Emne: Re: Søknad om nydyrking gnr/bnr 7/6 (Ragnvaldjord) - sak nr. 20/5507.

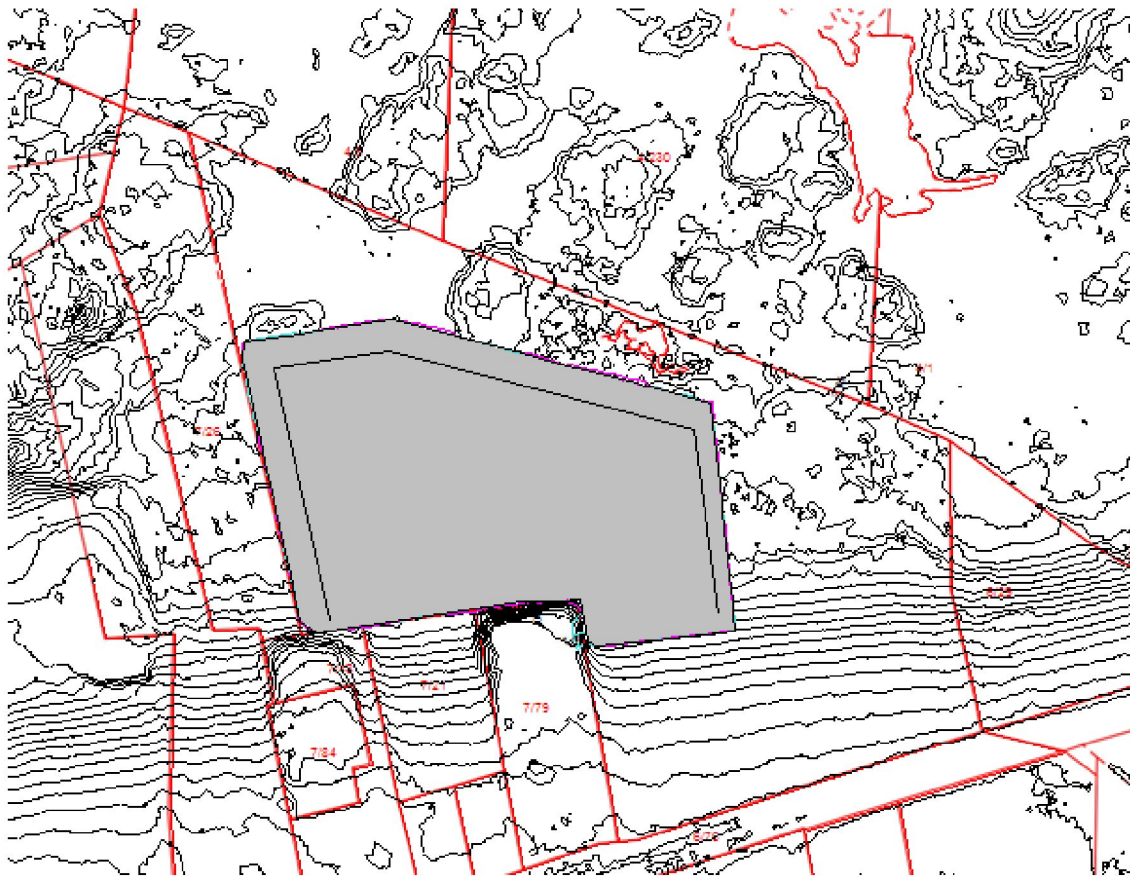
Hei, vi kan gå for en endret løsning, men legger med et bilde som viser hvordan vi ønsker det ca 12 daa.

Vi leder nå vann vest og nordover på den nye fyllingen, vi mener det er urimelig at vi må etablere noe rensepark for dette området.

Jeg har sett nærmere på om det kanskje kan være mulig å omprosjektere omsøkte felt for å få beliggenheten lenger bort fra det uberørte myrområdet i øst. Har ut fra dette laget en skisse til endret felt som jeg lurer på om søker i dyrkingssaken (Ragnvaldjord) og du (som ansvarlig søker i pbl.-saken) vurderer som akseptabel (se vedl. 3). Vilkår knyttet til at all drenering av overflatevann og drensvann må legges mot nord (bort fra myrområdet i øst) må da påregnes.
